**INFORME DE HITO DE CONTROL
N° 096-2025-OCI/5303-SCC**

**PROYECTO DE INVERSIÓN:
“MEJORAMIENTO DEL SISTEMA VIAL LOCAL DEL
ASENTAMIENTO HUMANO JUSTICIA PAZ Y VIDA DEL
DISTRITO EL TAMBO – HUANCAYO - JUNIN”
CUI N° 2049175**

**HITO DE CONTROL N° 14 -
EJECUCIÓN DE OBRA A OCTUBRE DE 2025**

Plano de sección transversal de las calzadas en Jirón Los Amautas y Circuito 26 de julio

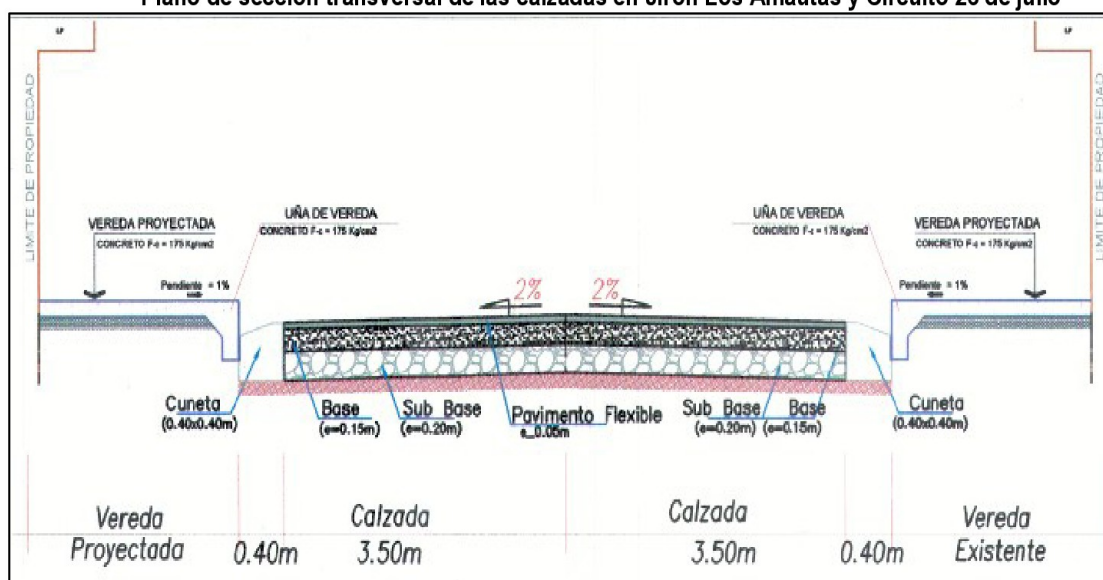
a) Deficiente pendiente transversal (bombeo) de la carpeta asfáltica, así como el incumplimiento de lo estipulado en los planos.

Del plano en planta perfil – detalles del Jr. Los amautas, correspondiente a la lámina (PP-63)³⁷; y, circuito 26 de julio, contenido en la lámina (PP-84B), se verifica que las calzadas del pavimento flexible deben de contar con un 2% de pendiente transversal (bombeo), en dirección a las cunetas de concreto, que permite la evacuación de las aguas pluviales, tal como se muestra en la siguiente imagen:

Sin embargo, durante la visita de inspección física, la Comisión de Control evidenció que tanto en el Jirón Los Amautas (sector n.º 8) y en el circuito 26 de julio (sector n.º 10), la calzada presenta una pendiente transversal deficiente, es decir tramos con falta de “bombeo” o con pendiente transversal hacia cunetas inadecuada; lo cual no se ajusta a lo previsto en planos, tal como se aprecia a continuación:

De lo expuesto, se advierte que la ejecución de la calzada del pavimento asfáltico de 2" en jirón Los Amautas y el circuito 26 de julio no se ajusta a lo establecido en el Plano en planta perfil – detalles del Jr. Los Amautas, correspondiente a la lámina (PP-63) y la lámina (PP-84B), lo que constituye un incumplimiento del diseño aprobado. Esta situación puede ocasionar empozamientos, ingreso de agua a la estructura del pavimento, pérdida de adherencia, fisuración prematura y deterioro acelerado.

Plano de sección transversal del baden de concreto típico en jr. Cultural

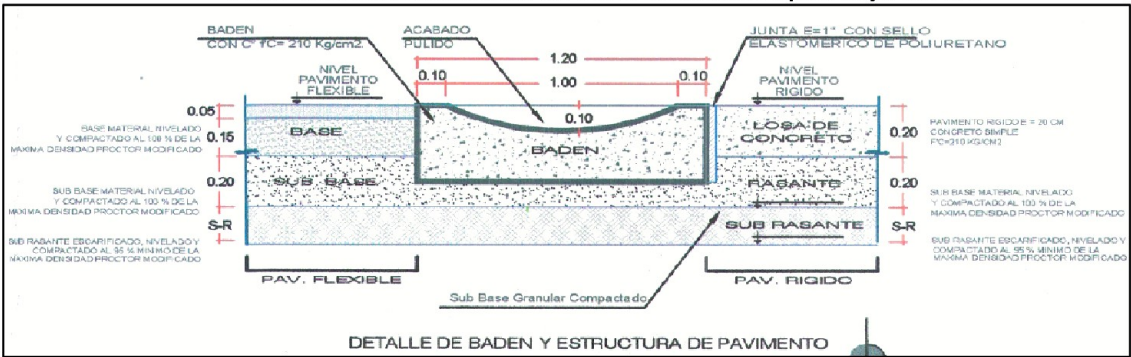
Al respecto, el plano en planta perfil – detalles del Jr. Cultural, que corresponde a la lámina (PP-64B), establece que el acabado del baden de concreto $f'c=210 \text{ kg/cm}^2$ debe ser pulido, tal como se muestra en la siguiente imagen:

Imagen n.º 19: Deficiente ejecución del sellado elastomérico en Jr. Ciro Alegría (sector n.º 4).

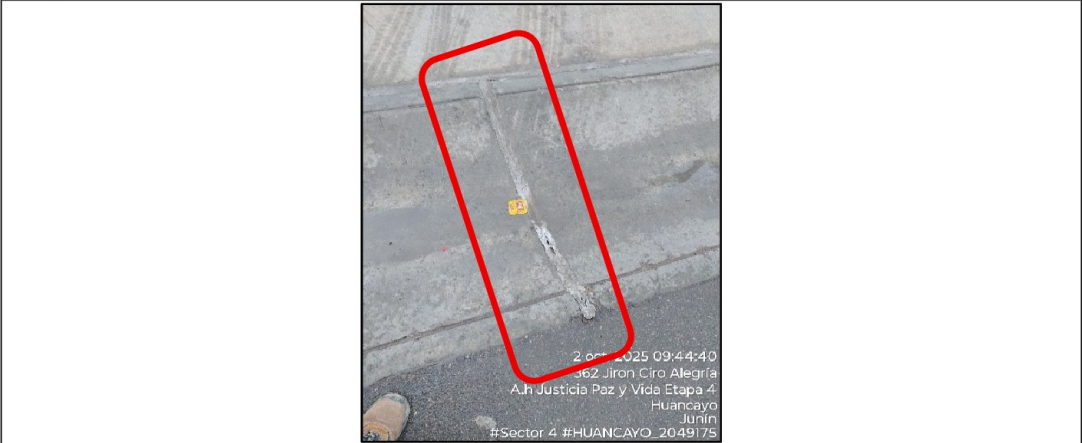
Imagen n.º 17: Deficiente ejecución del sellado elastomérico en la intersección de la Av. Cultural con el Jr. Manuel Escorsa.

Imagen n.º 18: Deficiente ejecución del sellado elastomérico en la intersección Jr. Manuel Gonzales Prada y Jr. Ciro Alegría (sector n.º 6).

Panel de imágenes n.º 6
Ítem 02.04.002 Carpeta asfáltica en caliente e=2" inconclusa

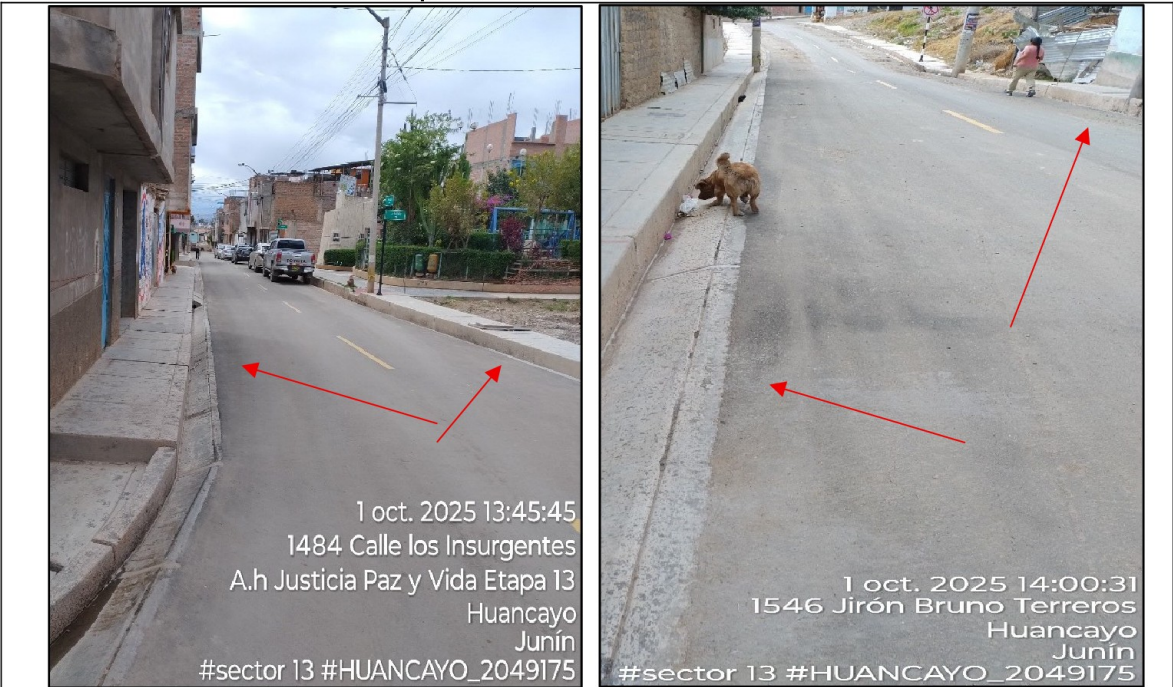
Imagen n.º 20: 02.06.002 Líneas continuas laterales en el pavimento sin ejecución, en la calle los insurgentes y Bruno Terreros (sector n.º 13).

Imagen n.º 20: 02.06.002 Líneas continuas laterales en el pavimento sin ejecución en la calle Las brisas y jr. Los claveles (sector n.º 11).
